**Avis de la mission régionale
d'autorité environnementale
Hauts-de-France
sur le projet
de parc éolien du Vent des Deuves
sur la commune de Boiry-Saint-Martin (62)
*étude d'impact du 21 décembre 2022***

n°MRAe 2023-6911

Plan du projet (source : résumé non technique de l'étude de dangers page 28)

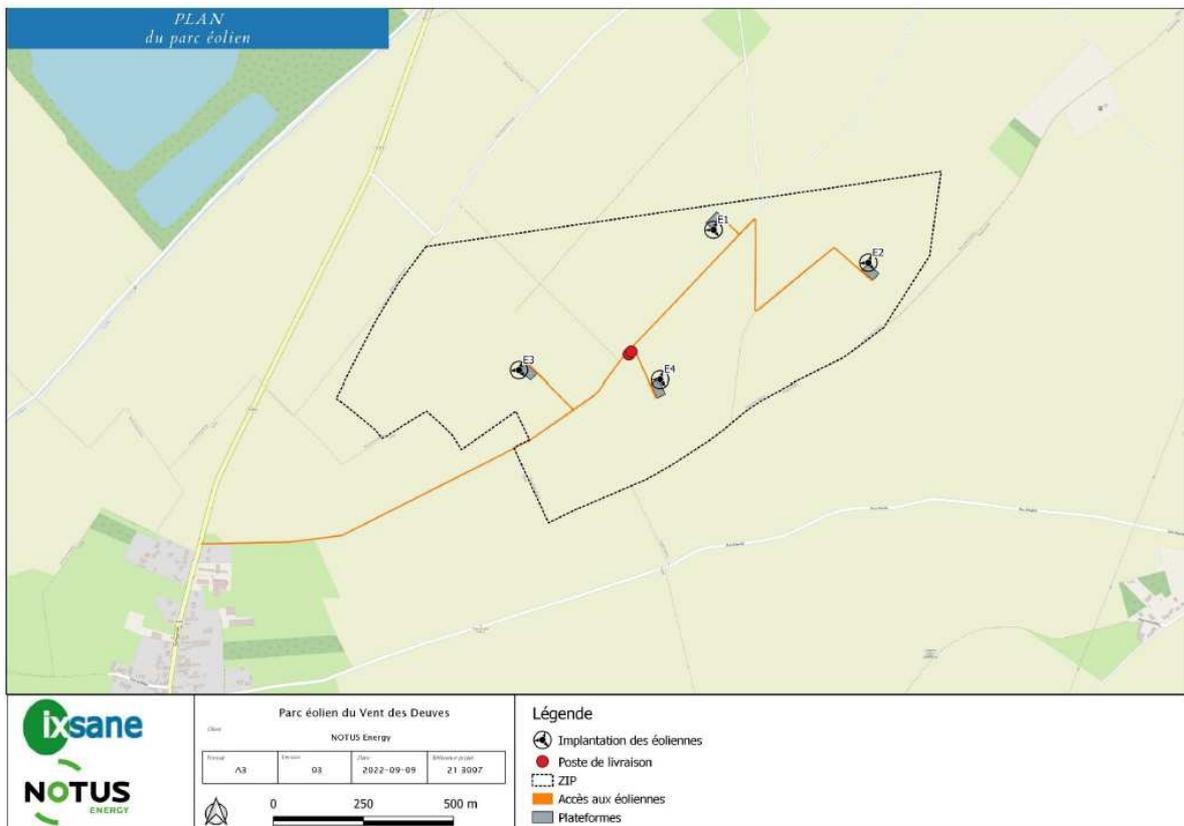
L'étude d'impact ne présente pas de plan de l'installation du parc, et ne permet pas de dimensionner les surfaces des fondations prévues ainsi que les linéaires de nouvelles pistes d'accès, de chemins éventuellement renforcés. Il est cependant mentionné, page 160 de l'étude d'impact, que le raccordement interne nécessite un réseau d'environ 1 770 mètres.

L'autorité environnementale recommande de compléter l'étude d'impact d'un plan de l'installation du parc et d'un dimensionnement des surfaces des fondations prévues ainsi que les linéaires de nouvelles pistes d'accès et de chemins éventuellement renforcés.

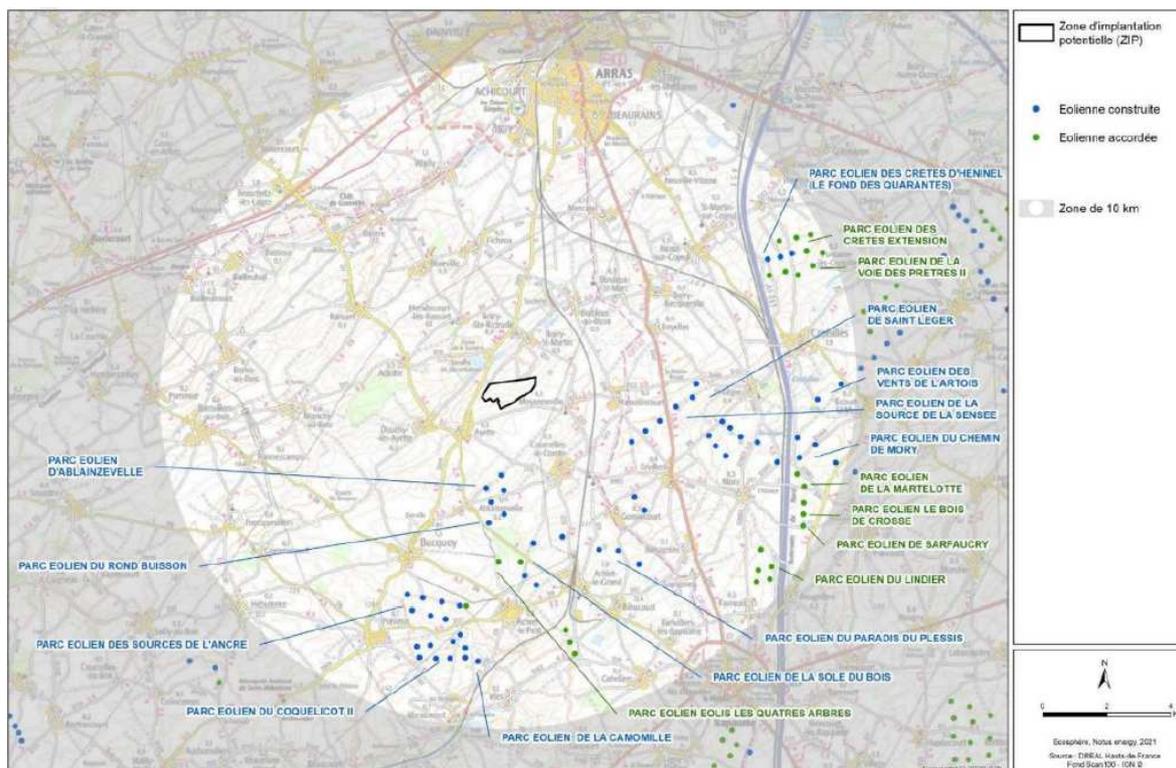
Il convient de prendre en compte le parc éolien des Croisilles, en instruction comportant quatre éoliennes, retenu dans l'analyse de la saturation visuelle présentée dans l'étude paysagère page 98 et suivantes mais non recensé dans le contexte éolien présenté page 46 de cette même étude.

L'autorité environnementale recommande, concernant le contexte éolien, de mettre en cohérence les données de l'étude d'impact et de l'étude paysagère et compléter ces études d'une cartographie prenant en compte le parc éolien des Croisilles en cours d'instruction.
